## RESOLUCION No. 3088

**"POR MEDIO DEL CUAL SE NIEGA UN PERMISO DE VERTIMIENTO DE AGUAS RESIDUALES DOMÉSTICAS PARA LA FONDA LA FLORESTA CONSTRUIDA EN EL PREDIO LA FLORESTA UBICADO EN LA VEREDA BOQUERON DEL MUNICIPIO DE SALENTO Y SE ADOPTAN OTRAS DISPOSICIONES"**

**"CONCEPTO TÉCNICO DE NEGACION PARA TRÁMITE DE PERMISOS DE VERTIMIENTOS  
CTPV: 347 de 2023**

Imagen 1. Esquema corte de Tanque Séptico y FAFA.

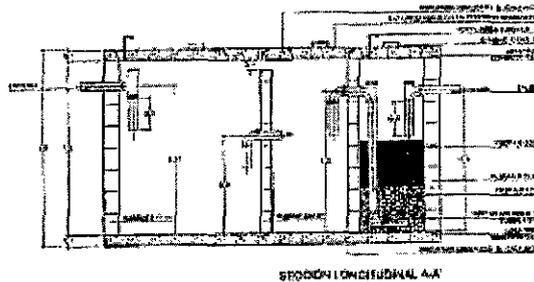
Tanque séptico: En memoria de cálculo y planos se muestra que el tanque séptico es tipo comité de cafeteros en material de mampostería, el cual posee un solo compartimiento con dimensiones de 2.0m de ancho X 4.0m de largo X 2.0m de altura, con un volumen final construido de 16000 Litros el cual es superior al mínimo requerido.

Filtro Anaerobio de Flujo Ascendente FAFA: En memoria de cálculo y planos se muestra que el Filtro FAFA, corresponde a un tanque en material de mampostería de doble compartimento, el cual posee dimensiones de 2.0m de ancho X 2.0m de largo X 2.0m de altura útil, con un volumen final construido de 8000 Litros C/u, el cual es superior al mínimo requerido.

En la visita de verificación con acta No. 65770 del 31 de Marzo de 2023, donde se evidencia que lo evidenciado en campo no coincide con la propuesta presentada.

De acuerdo con lo anterior el usuario cumple el requerimiento de manera parcial, puesto que allega parte pero no el total de la documentación requerida del STARD y genera las condiciones para la nueva visita técnica de inspección al STARD, la cual consiste en la descripción realizada en el numeral 5 del presente concepto, donde lo observado sigue difiriendo de la propuesta presentada.

Al no haber claridad en el STARD propuesto con respecto al evidenciado en el predio, se impide dar solución de fondo al trámite y proseguir con la evaluación técnica integral, por tanto, se determina que No Se Puede avalar el STARD evidenciado en campo.
